DETERMINAZIONE DEL DIRIGENTE SEZIONE AUTORIZZAZIONI AMBIENTALI 20 maggio 2026, n. 166 [IDVIP_14586] - Procedimento di verifica di assoggettabilità a VIA ai sensi dell'art.19 del D.lgs. 152/2006 - "Opere di rete AT necessarie per la connessione di un nuovo impianto agrivoltaico avente potenza nominale pari a 4.920 kWp e potenza moduli pari a 5.597,76 kWp sito in Brindisi - Impianto 147" - Proponente HEPV14 S.r.l.

OGGETTO: [ID_14586] “Opere di rete AT necessarie per la connessione di un nuovo impianto agrivoltaico avente potenza nominale pari a 4.920 kWp e potenza moduli pari a 5.597,76 kWp sito in Brindisi - Impianto 147”.
 Procedimento di verifica di assoggettabilità a VIA ai sensi dell’art.19 del D.lgs. 152/2006.

Procedimento: *ID VIP 14586: Procedimento di verifica di assoggettabilità a VIA ai sensi dell'art.19 del D.lgs. 152/2006*

Oggetto: *" Opere di rete AT necessarie per la connessione di un nuovo impianto agrivoltaico avente potenza nominale pari a 4.920 kWp e potenza moduli pari a 5.597,76 kWp sito in Brindisi - Impianto 147"*

Piani Stralicio di Bacino delle Unit of Management - Piano di Assetto Idrogeologico - scala 1:25.000

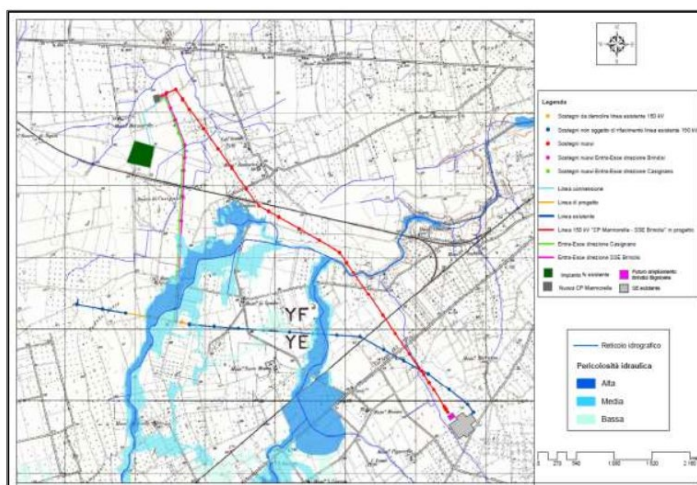
- Relativamente all'inquadramento idrogeologico, al paragrafo 4.1.7 il Proponente dichiara: *"L'area di interesse, attraverso l'analisi delle ultime perimetrazioni dei Piani Stralcio di Bacino delle Unit of Management (ex AdB) ricade in aree classificate ad Alta, Media e Bassa Pericolosità Idraulica, come*

definite di cui agli artt. 7, 8 e 9 delle Norme Tecniche di Attuazione (Novembre 2005) del Piano d'Assetto Idrogeologico dell'Autorità di Bacino della Puglia. Inoltre, dalla sovrapposizione con il reticolo idrografico delle Unit of Management, risulta che gli interventi risultano prossimi o intersecanti con aste del reticolo idrografico e pertanto soggetti alle prescrizioni di cui agli artt. 6 e 10 delle N.T.A. del P.A.I. Tali considerazioni rendono necessaria una verifica della compatibilità idrologica-idraulica delle opere da realizzare, ai sensi delle NTA del PAI vigente, in modo da valutare la sussistenza delle condizioni di sicurezza idraulica.”.

Sempre il Proponente, al paragrafo 4.1.8.11, dichiara che: “Dalle risultanze del suddetto approccio è stata definita l'impronta della piena duecentennale al di fuori della quale risulta verificata la compatibilità idrologica ed idraulica delle opere in oggetto. Tuttavia, si rileva che le opere in progetto interferiscono, oltre che con alcune aree poste a tutela, anche con le aree di allagamento della piena duecentennale.” e che: “Alla luce di quanto esposto, si precisa che in fase di progettazione esecutiva saranno adottati alcuni accorgimenti e soluzioni tecniche utili ad assicurare nel tempo la durabilità e la funzionalità delle opere....In aggiunta, le attività dovranno svolgersi senza causare un aggravio della pericolosità idraulica (sia a livello locale, sia nelle aree contermini alle installazioni), prevedendo idonei sistemi di allertamento e/o opportuni provvedimenti di protezione civile a salvaguardia dell'incolumità delle persone. Le attività e gli interventi saranno tali da non peggiorare le condizioni di funzionalità idraulica né compromettere eventuali futuri interventi di sistemazione idraulica e/o mitigazione del rischio”. Si riscontra una criticità ambientale da approfondire.
